**Avis délibéré de la mission régionale d'autorité environnementale
sur la création d'une unité touristique nouvelle (UTN) structurante
sur le secteur Côte 2000 par la communauté de communes Massif
du Vercors sur la commune de Villard-de-Lans (38)**

(2^e avis)

Avis n° 2024-ARA-AUPP-1498

Avis délibéré le 14 janvier 2025

Figure 3: Simulation Climsnow - Dynamique de l'enneigement : nombre de jours skiabiles entre 2083 et 2090 sur le scénario RCP 8,5 : Source : étude Climsnow mentionné au dossier, selon le dossier Hameau des Arolles à Corrençon.

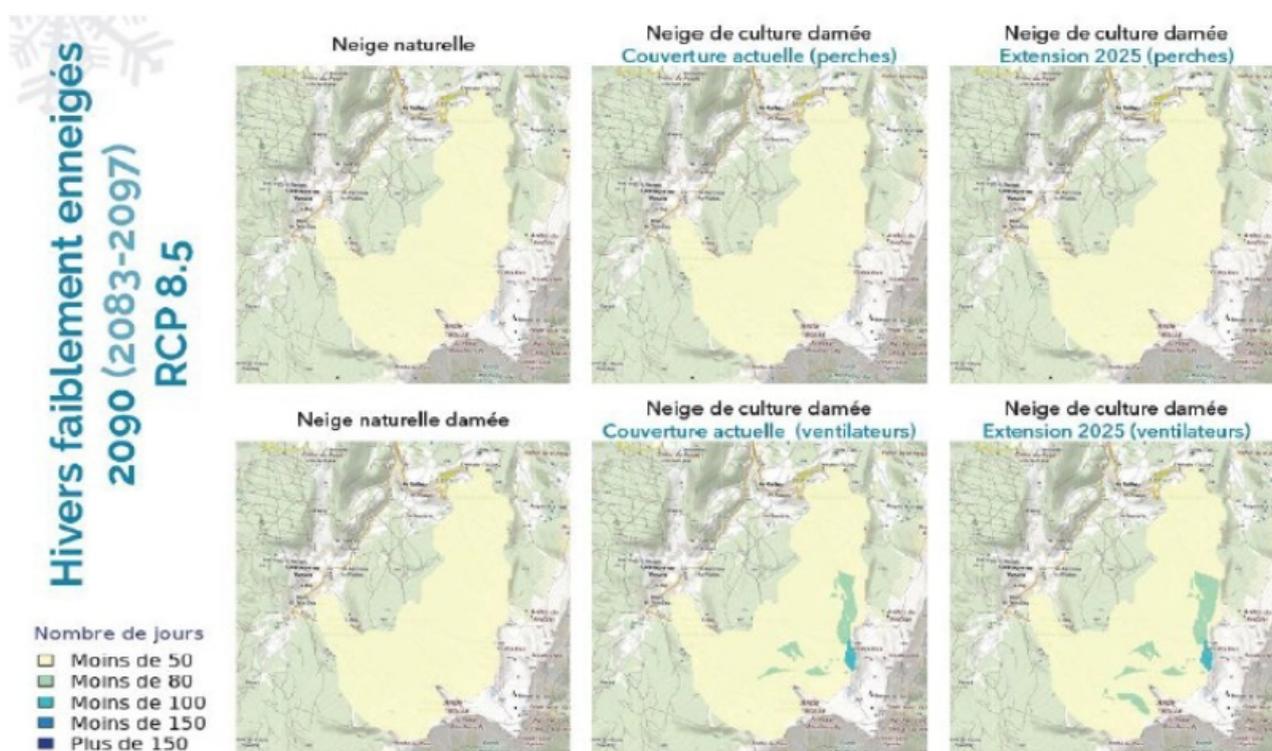
est de démontrer que l'enneigement sera suffisant, présente toutefois des données erronées et certaines extrapolations qui sont à préciser : en effet, ces données présentent l'enneigement pour une altitude moyenne des remontées à 1 750 m à partir des données Climsnow, mais dans ladite étude, ces données sont relatives à une altitude moyenne de 1 575 m, et ce tableau présente des probabilités supérieures à 100 %, ce qui n'est pas cohérent. Cette figure 56 doit être justifiée et rectifiée, et le modèle d'extrapolation des données Climsnow précisé. Sans explication complémentaire, la qualité globale et la fiabilité des données et des conclusions figurant dans l'évaluation environnementale sont discutables. Dans ce contexte, il semble nécessaire de mettre en annexe l'étude Climsnow, afin de pouvoir justifier les données rapportées.

Malgré l'incertitude sur la qualité et la fiabilité des données, l'interprétation faite dans le dossier de l'étude Climsnow de 2021 projette 2 % (RCP 8.5) à 12 % (RCP 4.5) de probabilité de 100 jours avec neige naturelle en 2090⁴¹ au niveau du village, et 11 % (RCP 8.5) à 53 % (RCP 4.5) à 1 750 m. Un enneigement de culture via le système des perches conduit à relever ces probabilités d'atteindre 100 jours skiabiles à 14 % et 30 % respectivement à ces altitudes en RCP 8,5⁴² et 55 % et 87 % respectivement en scénario RCP 4.5.

Ainsi, l'affirmation que « le maintien de l'enneigement des pistes du domaine skiable Villard-Corrençon est suffisamment assuré à horizon 2050 pour ne pas remettre en cause la fréquentation d'un établissement hôtelier en front de neige » doit être mieux étayée⁴³ et documentée, sur la base

- **mieux prendre en compte les effets actuels du changement climatique et la dégradation des conditions d enneigement aux horizons 2050, puis 2090 en étayant et documentant les projections d enneigement, préalable à l'évaluation de la vulnérabilité au changement climatique du projet dans son volet hivernal, et de joindre l'étude Climsnow au dossier présenté à la participation du public ;**
- **justifier le choix d'aménagement retenu, au regard de sa vulnérabilité au changement climatique, et d'intégrer dans la conception du projet d'ensemble et l'analyse de ses incidences, les nécessaires mesures d'adaptation qui permettront de la réduire.**

Figure 4: Localisation initiale de l'UTNs (Bleu : Adrets) - Source : avis n°2023-ARA-AUPP-1251

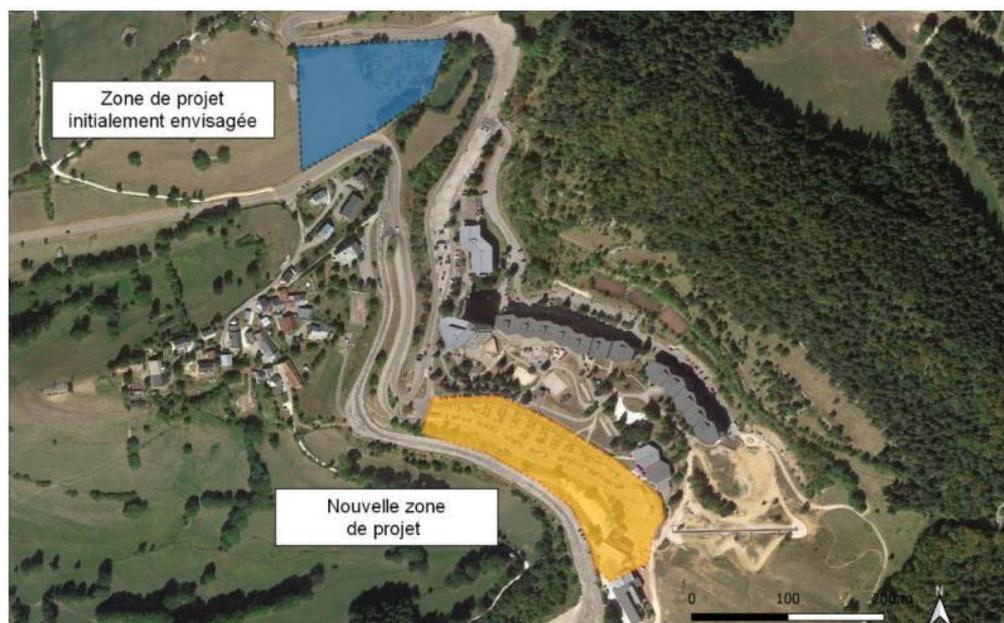
Par ailleurs, le projet initial d'UTN locale, défini dans le PLUi-H, était prévu pour être réalisé sur le secteur des Adrets⁷⁵ sur des parcelles non artificialisées et classées en zone AUT1 au PLUi-H. La commune a indiqué vouloir abandonner le projet d'UTN aux Adrets (500 lits sur 1,45 à 1,65 ha), ainsi qu'un autre projet d'UTN locale aux Gauchets (250 lits sur 3,35 ha), afin de répondre aux objectifs fixés par le PLUi-H concernant la production d'hébergements touristiques. Le dossier mentionne que dans un souci de cohérence, l'abandon de ces différents projets devra, à terme, se traduire par une évolution du PLUi-H, afin de confirmer l'inconstructibilité de la parcelle des Adrets, la modification n° 3 du PLUi-H proposera une modification du zonage, prévue en 2025. Il en serait de même pour le projet aux Gauchets.

L'Autorité environnementale recommande de conditionner l'autorisation de l'UTN Côte 2000 à la modification du PLUi-H qui doit rendre inconstructibles les parcelles des secteurs des Adrets et des Gauchets.
